23.05.2023

### **Bebauungsplan Ro 07 „An der Wolfsburg“**

Frist: 02.05.2023 - 31.05.2023,  
Unterrichtung der Öffentlichkeit über die allgemeinen  
Ziele und Zwecke der Planung gem. § 13a (3)

Variante A

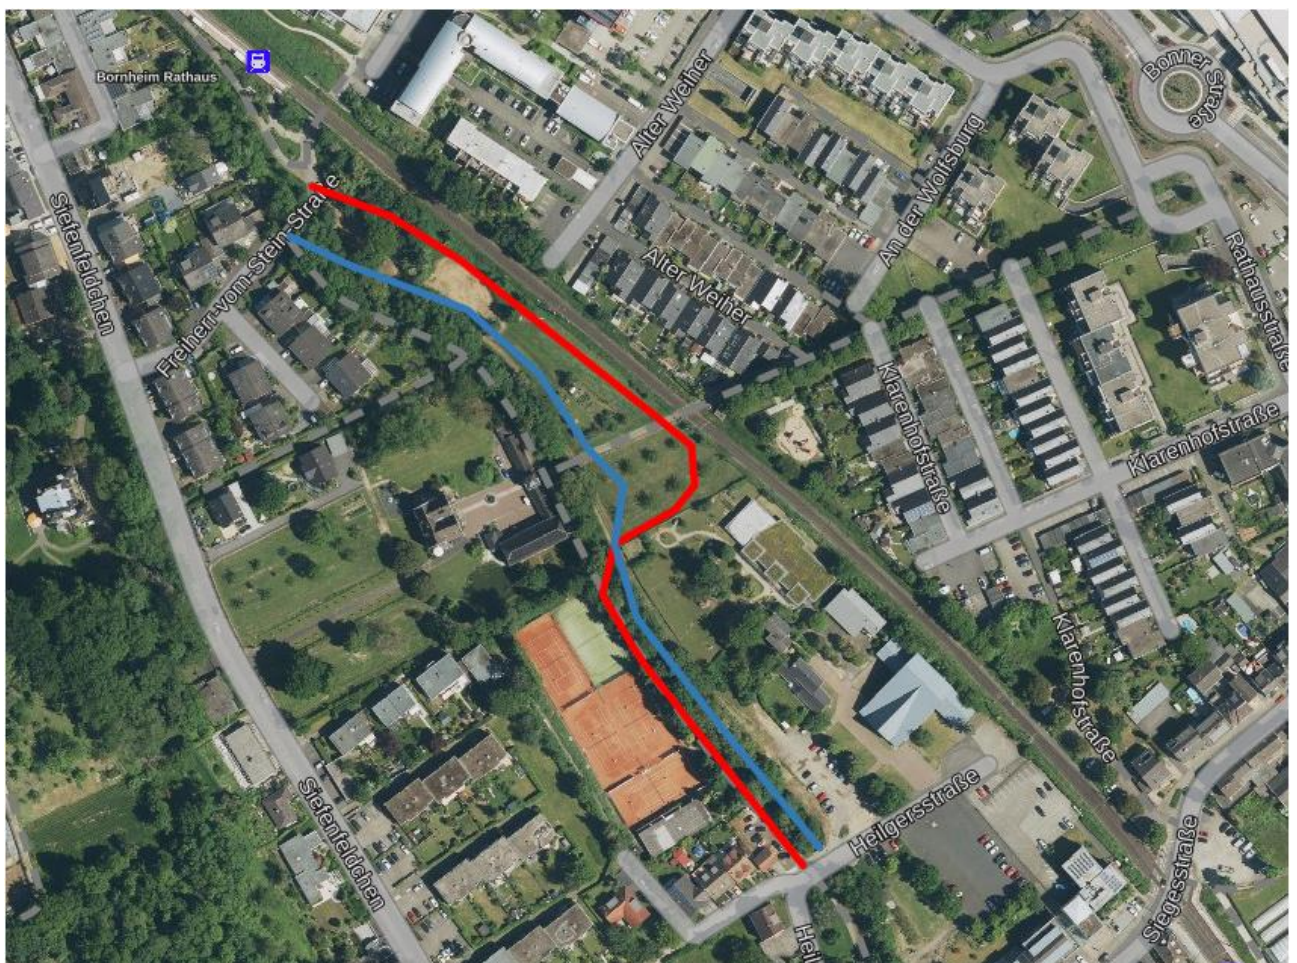
Zum einen kann die bestehende Wegeverbindung am linken Bachufer genutzt und verbreitert werden. Der Bestandsweg verläuft bereits im gesetzlichen Uferstreifen. Den Weg weiter zu nutzen und ggf. zu Lasten des Gewässers zu verbreitern ist für das Gewässer die bessere Perspektive, als wenn dauerhaft beide Ufer durch begleitende Wege fixiert und die gemäß WRRL, Hochwasserrisikomanagementrichtlinie, Wasserhaushaltsgesetz und Biotopverbundplanung gebotene Gewässerentwicklung dadurch dauerhaft oder doch sehr langfristig unterbunden oder wenigstens erheblich – durch massive Kostensteigerung – erschwert wird.

Das Maß der notwendigen Verbreiterung des Bestandsweges ergibt sich u.a. durch die Festlegung des gewählten Ausbaustandards für die Radfahrverbindung. Wenn durch den Verzicht des Norm-Standards einer „Radpendlerroute“ unter Würdigung anderer öffentlicher Belange eine attraktive und funktionstüchtige Rad-Fußwegeverbindung mit womöglich etwas reduzierter Ausbaubreite geschaffen werden kann, so wäre dies eine optimale und zeitgemäße Planungsantwort, die den Klimaschutz (geringe Baukosten), den Bodenschutz (geringer Neulächenverbrauch), den Biotopverbund (Erhalt und Entwicklung der Gewässerachse), Gewässerentwicklung (Erhalt des rechten Bachufers für Gewässerentwicklungsmaßnahmen) und den Hochwasserschutz (Option der Volumenerweiterung des Abflussvolumens) gut miteinander verbindet. Der lediglich als Norm fixierte Ausbaustandard einer Wegeplanung als „Radpendlerroute“ darf nicht höher gewichtet werden als die Rücksichtnahme auf gesetzlich verankerte Gemeinwohlbelange, die in der gemeindlichen Planungshoheit als Schranken zu beachten sind. Es wäre bei einer solchen querschnittsorientierten Planungsvariante sogar hinnehmbar, wenn (ggf. sogar zur Umsetzung der Ausbaustandards der Radpendlerroute) Teile des linken Bachufers zusätzlich durch Stützbauwerke in Anspruch genommen werden würden, weil dafür im Gegenzug das rechte Bachufer als ökologische und wasserbauliche Entwicklungsachse erhalten und gesichert wird bzw. weil eine vollständige Verlagerung des aktuell kanalisierten Bachbettes in einen neuen Entwicklungskorridor eröffnet bzw. nicht behindert wird. Es ist dann möglich, das Bachbett grundsätzlich nach Osten zu

verschwenken und aufzuweiten. Die aktuelle Trassenplanung steht dagegen im Widerspruch zu nahezu allen Gemeinwohlaufgaben und zeitigt ohne Not hohe und dauerhafte Umweltschäden.

Eine Bündelung von Rad- und Fußweg auf der Bestandstrasse ist im Falle einer Beleuchtung des Weges ebenfalls deutlich wirtschaftlicher und dient der besseren sozialen Kontrolle.

Selbst bei einer Verdopplung der Wegebreite des östlichen Uferweges bei Variante A bleiben die Eingriffe in die Bachaue zumutbar.

Rot: Erweiterung des Bestandsweges

Blau: mögliche Bachverschwenkung
